島根原子力発電所2号炉 審査資料	
資料番号	PLM-02-3 改01
提出年月日	平成30年11月22日

島根原子力発電所2号炉 審査会合における指摘事項の回答 (2相ステンレス鋼の熱時効)

平成30年11月22日
中国電力株式会社

島根原子力発電所2号炉 審査会合における指摘事項の回答一覧表

図1 初期欠陥の形状

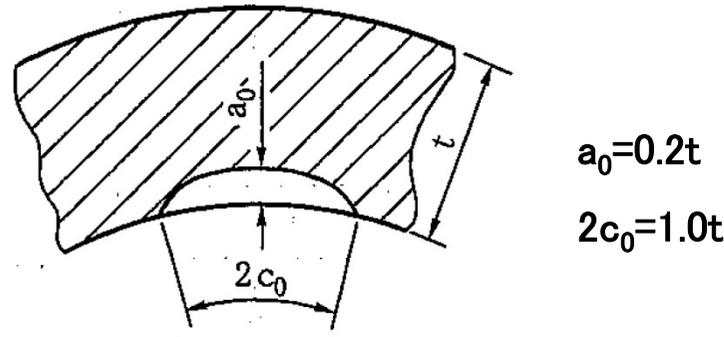
No.	指摘事項	回答
14-1 2相ステンレス 鋼の熱時効 (平成30年9月26日 第14回審査会合)	仮想欠陥を想定した破壊評価について、き裂等の評価条件を含めて説明すること。	P2～P11 (評価方法のみ)

初期欠陥は，「社団法人 日本電気協会 原子力発電所配管破損防護設計技術指針(JEAG4613-1998)」および原子炉安全基準専門部会報告書の『配管の破断に伴う「内部発生飛来物に対する設計上の考慮」について』を参考に設定する。
